Windpark Weißenborn-Lichtenberg GmbH
Am Steinberg 7, 09603 Großschirma

Stellungnahme zur am 03.12.2024 eingegangenen Stellungnahme des Landesamts für Archäologie

Vorgang: 22-46849/RWA
Windpark Weißenborn-Lichtenberg
Errichtung und Betrieb von 8 Windenergieanlagen
**Vorhabenträger: eab New Energy GmbH, Am Steinberg 7, 09603 Groß-
schirma**
hier: STN Landestalsperrenverwaltung zum Bauvorhaben

Vorgang: 22-46849/RWA
Windpark Weißenborn-Lichtenberg
Errichtung und Betrieb von 8 Windenergieanlagen
Vorhabenträger: Windpark Weißenborn-Lichtenberg GmbH, Am Steinberg 7, 09603
Großschirma
hier: STN Landestalsperrenverwaltung zum Bauvorhaben

Abb 1.: Übersichtsplan

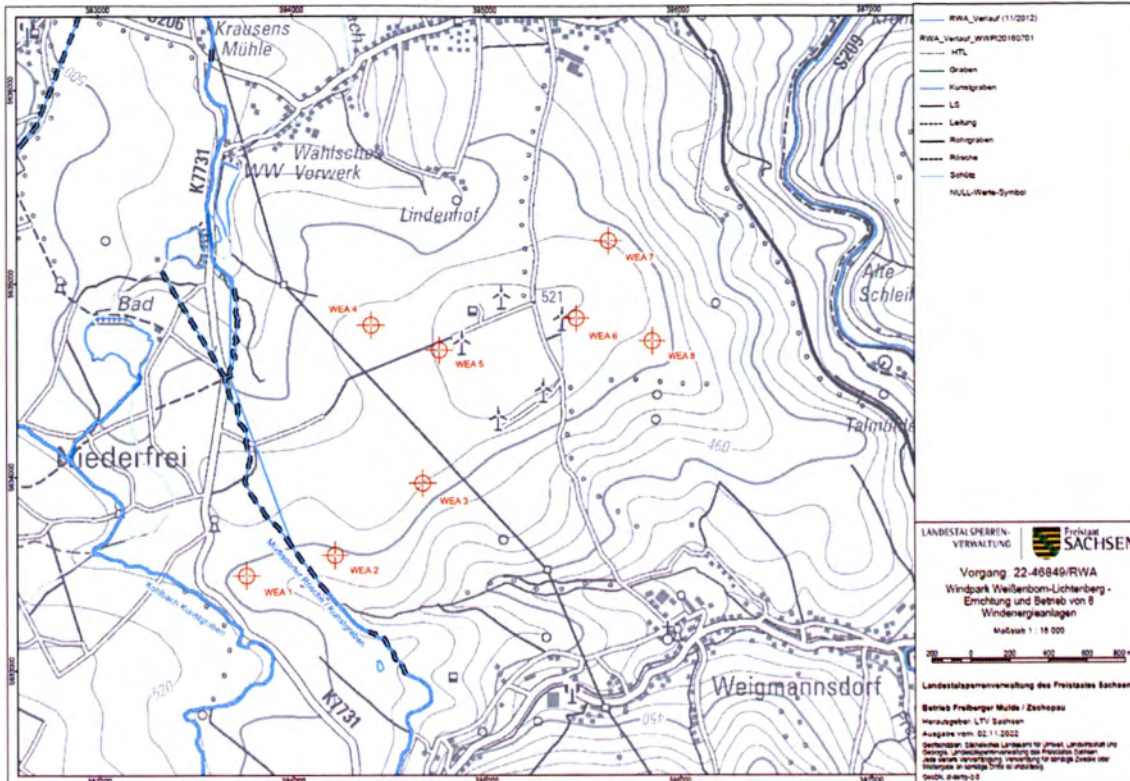
Mittelbare Betroffenheit ergibt sich durch die Nähe der geplanten WEA 1 und WEA 2 (siehe Abb.: 1) zur Müdisdorfer Rösche bzw. zum Kohlbach Kunstgraben.

In erster Linie werden keine Auswirkungen des Windparks auf die Bausubstanz der Müdisdorfer Rösche und des Kunstgrabens befürchtet. Die WEA 1 und WEA 2 müssen aber mindestens die volle Anlagenhöhe von der Rösche/Kunstgraben entfernt positioniert werden.

Die Erläuterungen in Ihrer E-Mail sind plausibel. Unter Beachtung der geplanten Mindestabstände zur Müdisdorfer Rösche und der großen Überdeckung der Müdisdorfer Rösche im Bereich eines theoretischen Sturzradius einer WEA mit der geplanten Höhe können wir den Standorten WEA 1 und WEA 2 nunmehr zustimmen.

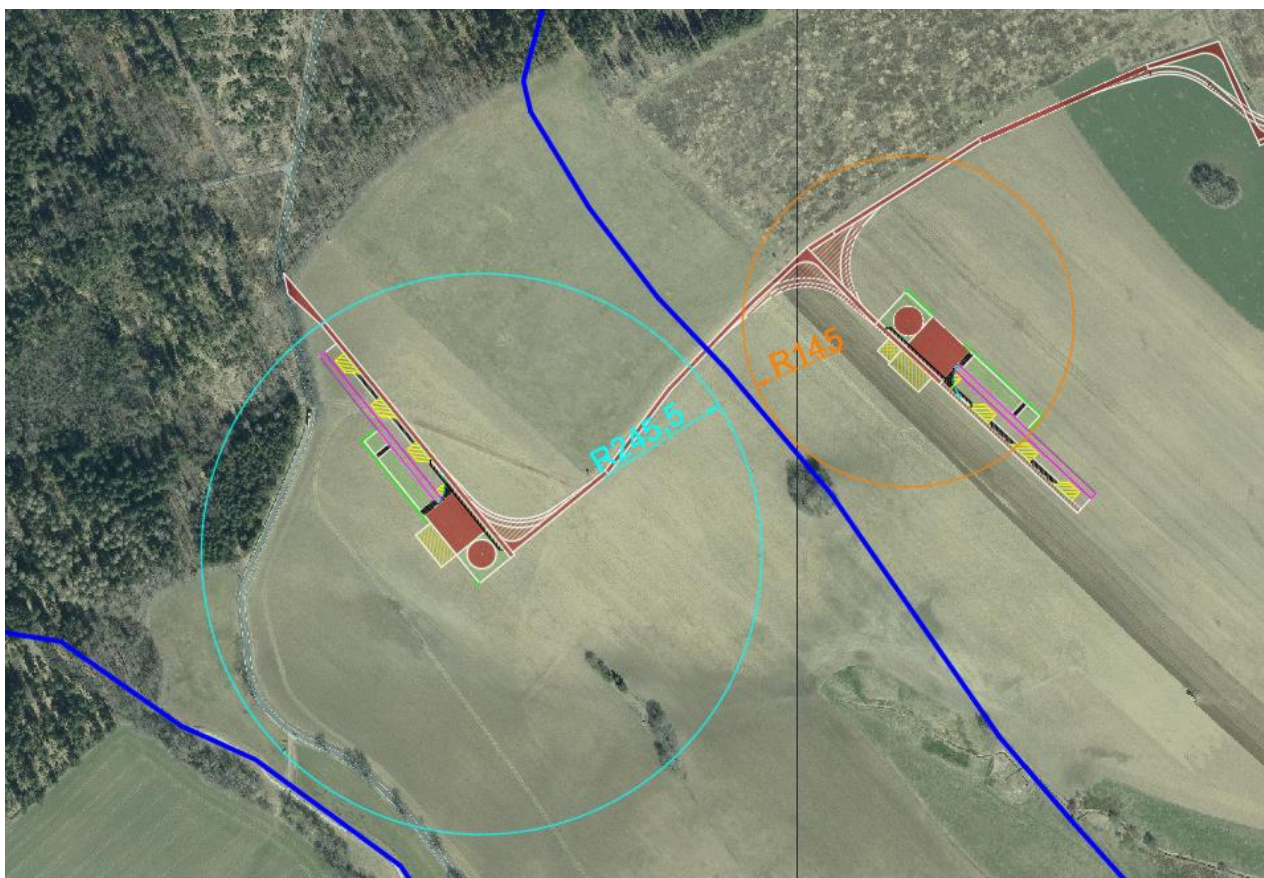
Wir verstehen in diesem Zusammenhang jedoch nicht die pauschale Abstandsforderung von mindestens der vollen Anlagenhöhe für die beiden geplanten Standorte der WEA 1 und WEA 2. Aus planerischer und technischer Sicht halten wir mit den geplanten Standorten ausreichend Abstand zu den Bauwerken ein. Ihre pauschale Abstandsempfehlung zielt mutmaßlich auf den größtmöglichen „Worst Case“ ab, dass die Anlage mit senkrecht nach oben stehenden Rotorblatt in Richtung der Bauwerke kippen könnte. Dieser Fall ist nahezu ausgeschlossen, weshalb die pauschale Abstandsforderung von einer vollen Anlagenhöhe unverhältnismäßig ist.

Die geplante WEA 1 hält demnach zu beiden Bauwerken mindestens eine Gesamthöhe als Abstand ein. Sie sehen im nachstehenden Bild sowie der beigefügten Karte einen cyan-blauen Kreis um den Standort der WEA 1, welcher dem Maß von 245,5 m im Radius entspricht. In einem dunkleren blau eingezeichnet sehen Sie die beiden angesprochenen Bauwerke Müdisdorfer Rösche und Kohlbach-Kunstgraben. Darüber hinaus sehen Sie die geplante Infrastruktur des Windparks. Die rot ausgefüllten Flächen sind dabei jene, welcher dauerhaft nach der Errichtung vorhanden bleiben (Zuwegung, Kranstellfläche, Fundament) – alle anderen abgebildeten Flächen sind temporär.

Wie Sie der Abbildung entnehmen können, haben wir die Planung der Standorte sowie Platzierung der notwendigen Infrastruktur mit äußerster Rücksicht auf die Bauwerke (insbesondere auf die Müdisdorfer Rösche) durchgeführt.

Für die WEA 2 haben wir einen Mindestabstand von 145 m vorgesehen. Diesen Abstand erkennen Sie anhand des orangenen Kreises um den Standort der WEA 2. Aus planerischer und technischer Sicht ein vollkommen ausreichender Abstand, wenn man bedenkt, dass der Rotorüberstrich lediglich 81,5 m im Radius um die Windenergieanlage beträgt.

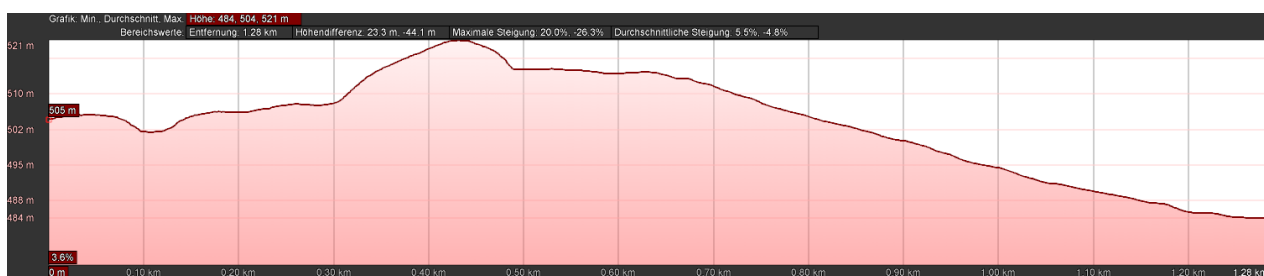
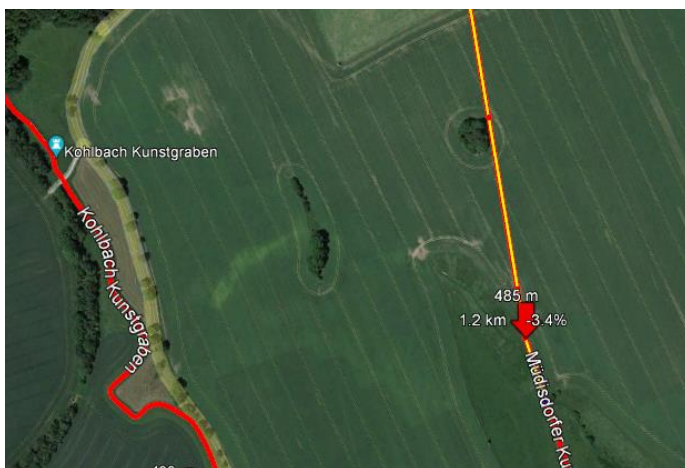
Das oben abgebildete Höhenprofil entspricht dem in der nächsten Abbildung gelb gekennzeichneten Teilabschnittes der Müdisdorfer Rösche.

Ausgehend im Norden vom Bereich des „Röschenhauses“ befinden wir uns mit der Geländeoberkante auf einem Höhengniveau von 505 m über NN. Die Müdisdorfer Rösche befindet sich in diesem Bereich unterirdisch, also letztlich auf einer geringeren Höhe über NN als jene 505 m. Im südlichen Bereich des Bildausschnittes, in dem das Bauwerk dann auch oberirdisch ersichtlich wird, befinden wir uns auf einem Höhengniveau von 485 m über NN.

Zwischen den beschriebenen nördlichen und südlichen Punkten befindet sich die Geländeoberkante teilweise auf bis zu 521 m über NN.

Da bei einem derartigen Fließgewässer von einem kontinuierlichen Gefälle in Nord-Süd-Ausrichtung auszugehen ist, bedeutet dies, dass die Müdisdorfer Rösche im Planungsbereich der Windenergieanlagen deutlich unterhalb der Geländeoberkante verläuft.

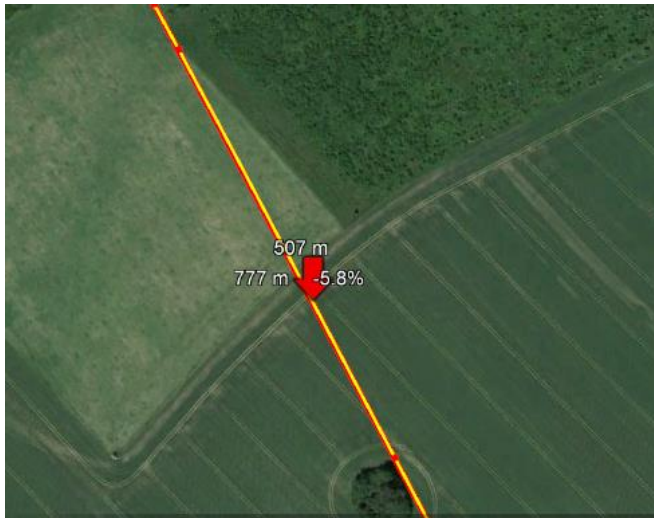
Im Bereich der geplanten Zuwegung bspw. befindet sich die Geländeoberkante 507 m über NN und damit mindestens 10 m unterhalb der Geländeoberkante – gleiches gilt in Bezug auf eine gedachte senkrechte Achse zwischen dem Standort der WEA 2 und der Mudisdorfer Rösche.
